**PROJET DE RESTRUCTURATION DE LA FRICHE  
INDUSTRIELLE DARBO A LINXE (40) - PROJET DE PARC  
PHOTOVOLTAÏQUE AU SOL**

**ÉTUDE D'IMPACT**

**Mémoire en réponse à l'Avis de la Mission Régionale d'Autorité  
environnementale Nouvelle Aquitaine**

**n°2024APNA43 en date du 21 février 2024**

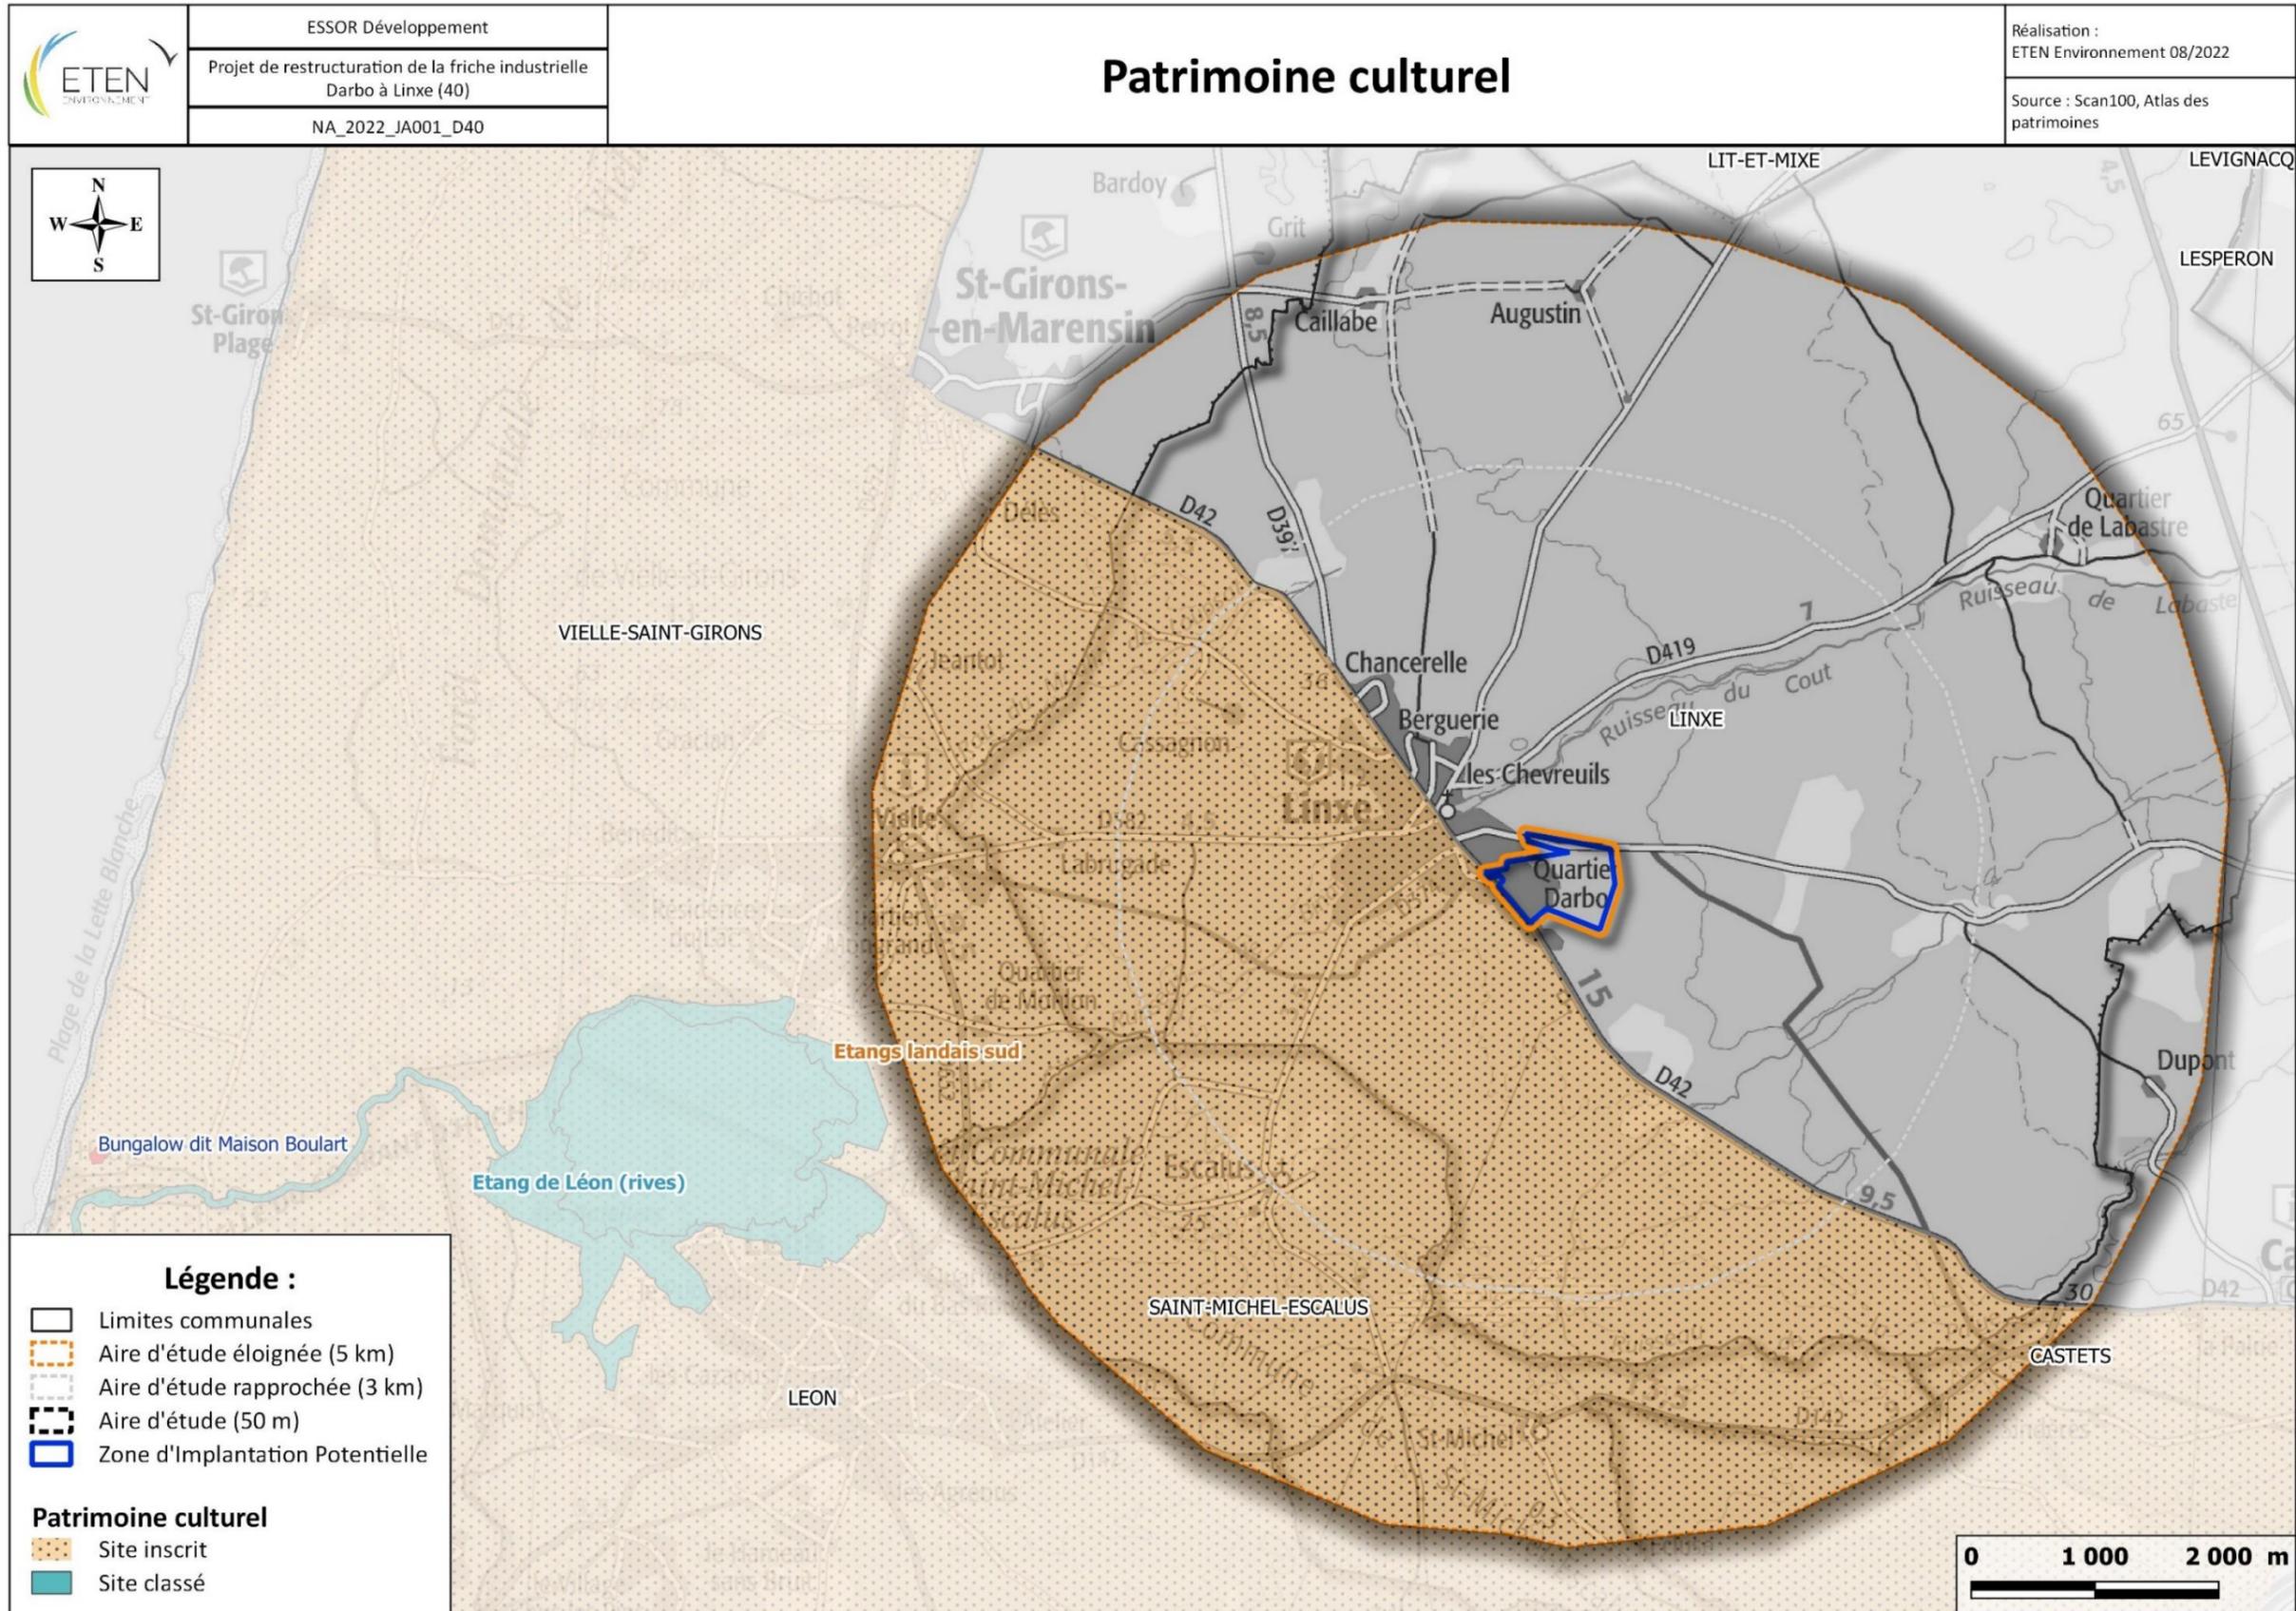
Le périmètre du site inscrit des Etangs landais sud jouxte la ZIP. L'étude mériterait de présenter une cartographie situant ce zonage et précisant les enjeux liés à cette protection.

Pour rappel, une carte est présente dans l'étude d'impact p.193 avec la localisation de ce zonage par rapport à la ZIP du projet (voir page suivante).

Le site « Etangs landais Sud » (SIN0000208), est inscrit depuis le 18/09/1969. Le projet étant en dehors de ce périmètre, le maître d'ouvrage n'a pas pour obligation de prévenir l'Administration 4 mois à l'avance des travaux. En effet, **le projet ne viendra pas modifier l'état ou l'aspect du site inscrit. La sensibilité du projet par rapport à ce site est faible. Il n'y a pas de préconisation particulière par rapport à ce site.**

## Incidences du projet sur les zones humides

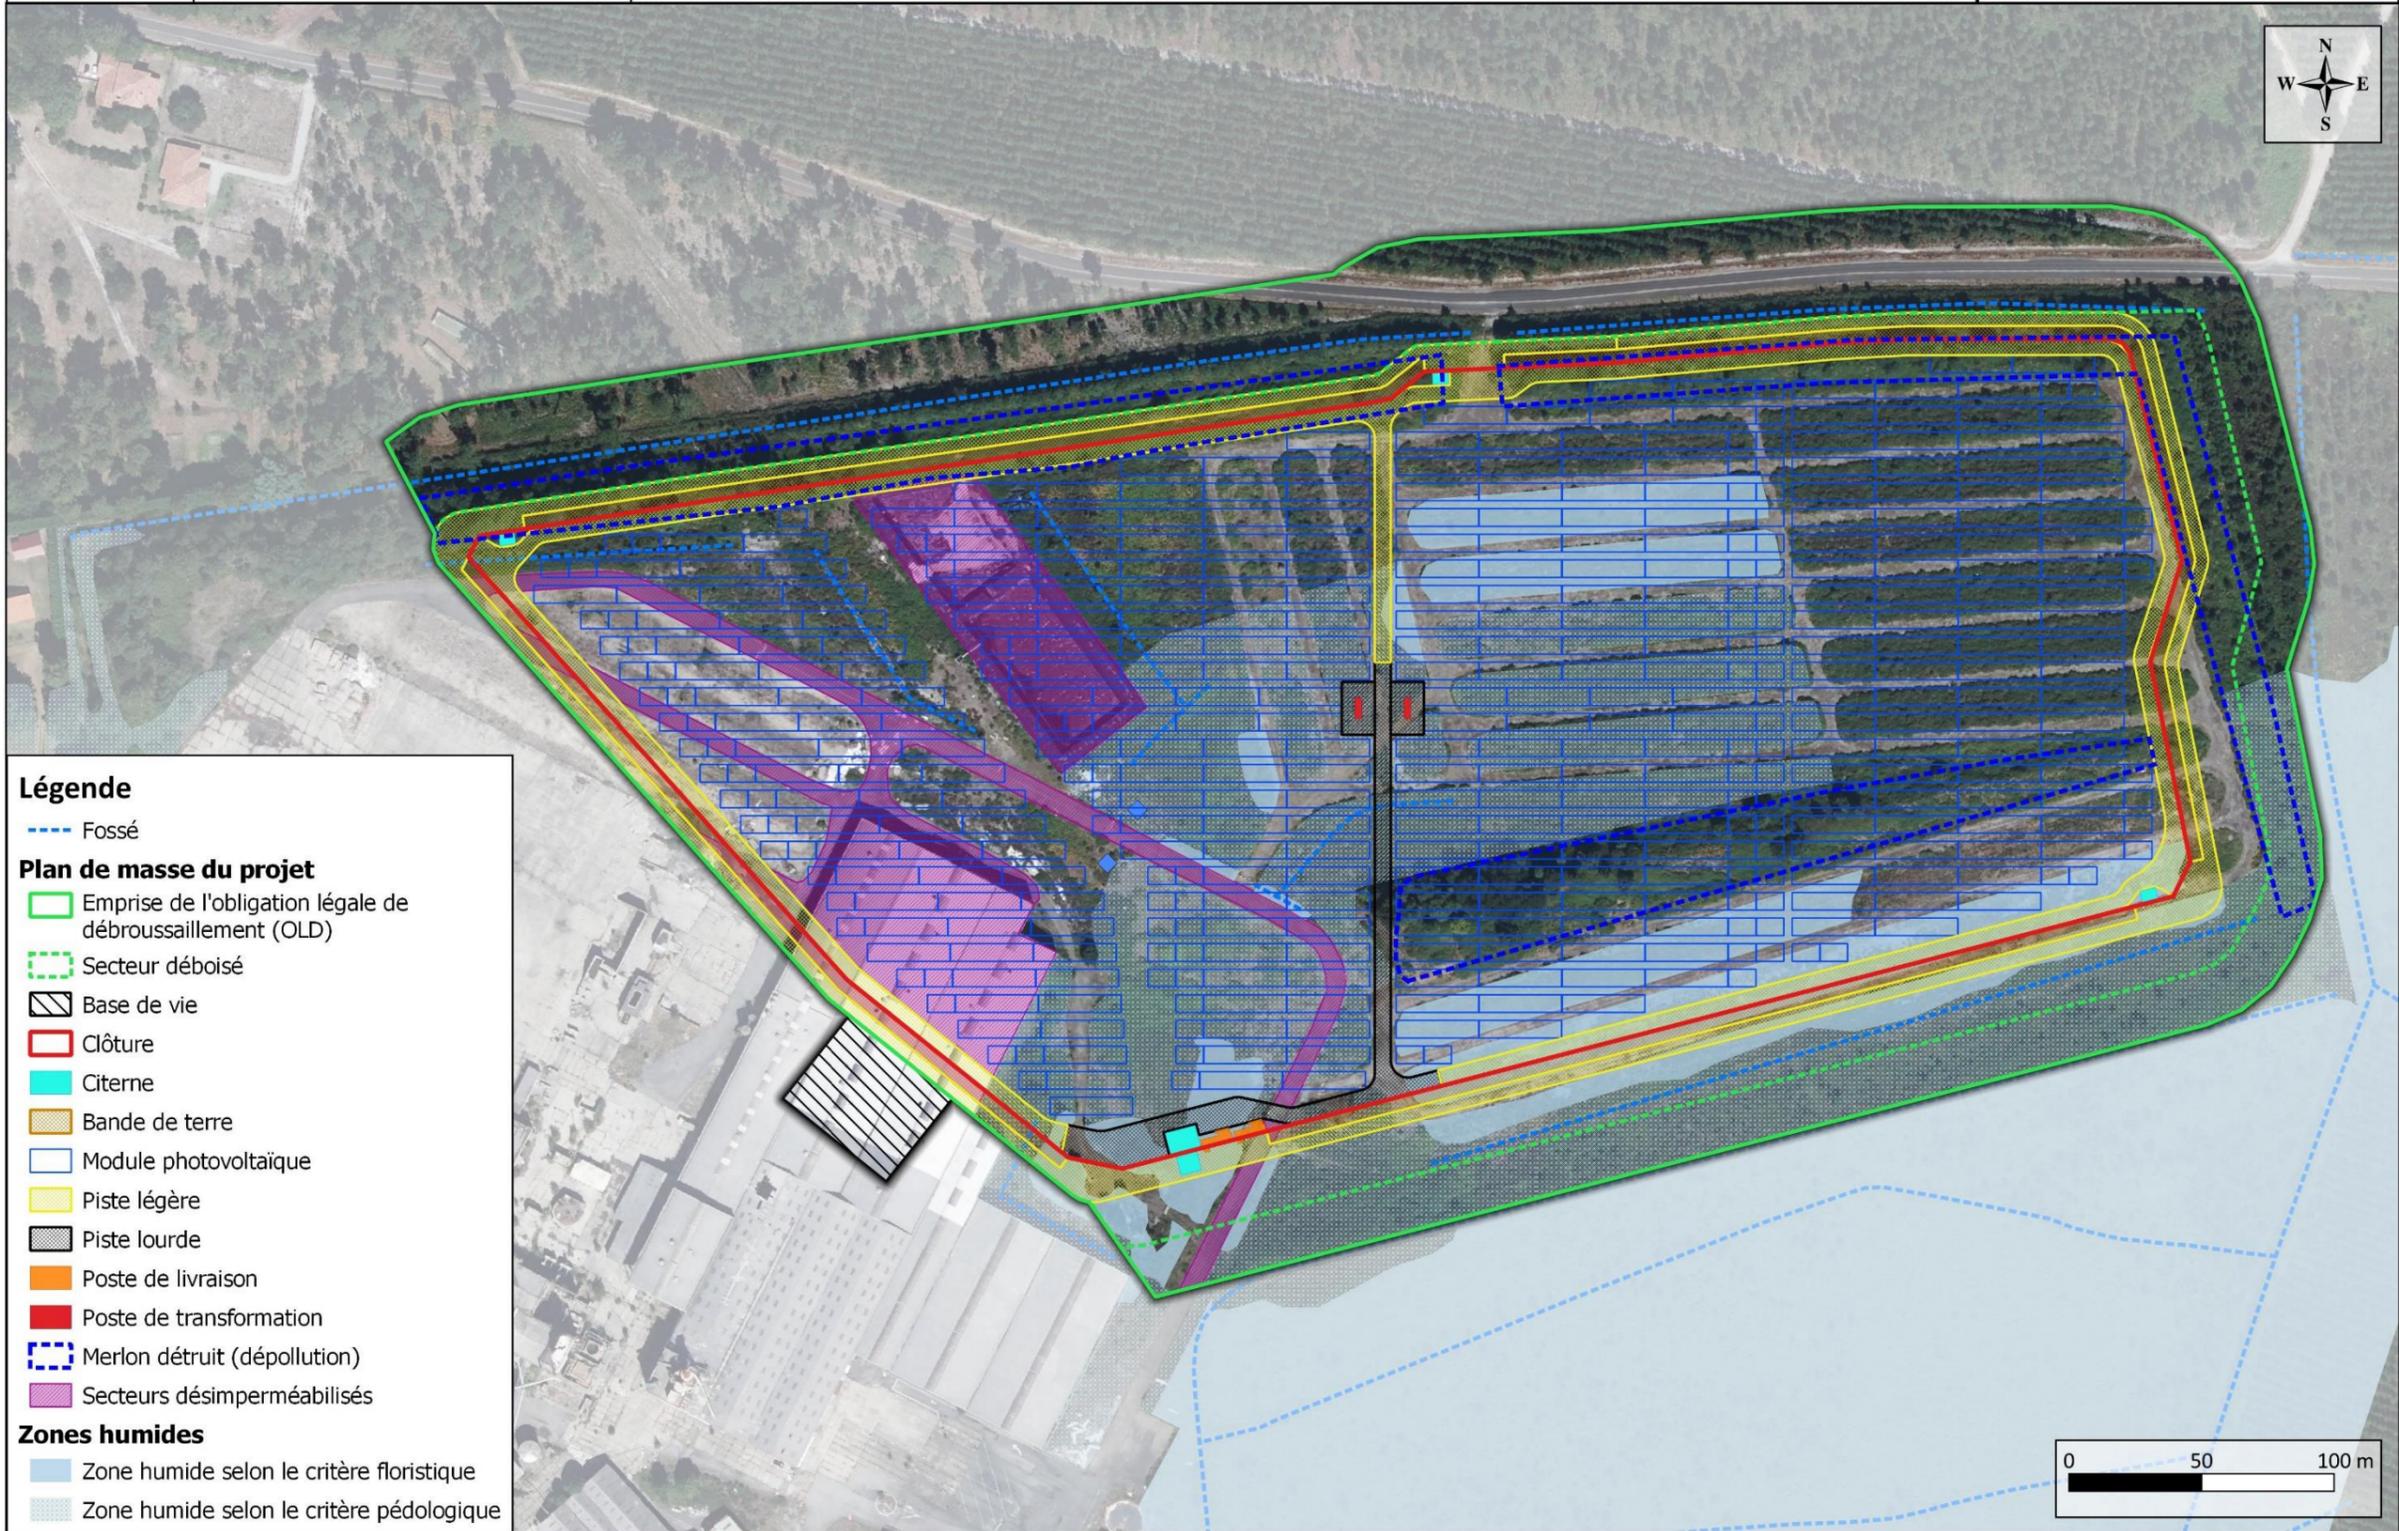
En phase exploitation, la mise en place des Obligations Légales de Débroussaillage (OLD) entraîne l'altération temporaire régulière de tous les habitats situés dans l'emprise des OLD soit 18,21 ha. En revanche, selon le dossier, l'altération des fonctionnalités des zones humides liée à la mise en œuvre des OLD est jugée faible, leurs effets ne pouvant être anticipés. **La MRAe recommande au pétitionnaire d'explicitier la différence de qualification des incidences sur ces zones humides et les autres habitats naturels.**

Les incidences liées aux Obligations Légales de Débroussaillage (OLD) ont été prises en compte dans le calcul des incidences. Le projet entraînera **l'altération temporaire à permanente** de certaines fonctionnalités de la zone humide au sein du reste de la zone de chantier et de l'emprise des OLD hors boisements, notamment en termes de support de biodiversité. Cette incidence directe est jugée négative et faible au regard des fonctionnalités réduites des zones humides.

p.349 de l'étude d'impact : **concernant les habitats naturels**, il est indiqué qu'en phase d'exploitation, l'entretien régulier de la végétation dans l'emprise des OLD aura une incidence non négligeable sur les habitats naturels. Cependant, cette incidence est à relativiser au regard de la fréquence de cet entretien. Il est important de noter que cet entretien favorisera l'apparition dans l'enceinte de la centrale d'habitats adaptés voire favorisés par des perturbations régulières, comme des landes basses ou des pelouses. Cette incidence directe est ainsi jugée négative et **faible**.

De même **pour les zones humides**, l'étude d'impact indique p.358 que la surface de zone humide non détruite lors des travaux sera soumise à une perturbation régulière engendrée par les OLD pouvant altérer les fonctionnalités de ces zones humides, notamment celles relatives au support de biodiversité. Cette incidence directe est jugée négative, temporaire et **faible**.

Cependant, au regard du type d'entretien réalisé et de l'état actuel de la zone humide, il est difficile d'anticiper les effets de cette gestion en termes de niveau de fonctionnalité. Ainsi, cette incidence directe est jugée temporaire et faible. Les landes à Molinie bleue identifiées au sein de l'aire d'étude immédiate présentent un état de conservation dégradé (voir Tableau 35, page 223 de l'étude d'impact). A noter que le fait que la friche ne soit pas dépolluée à ce jour représente un risque de pollution pour la nappe et pour les zones humides attenantes.
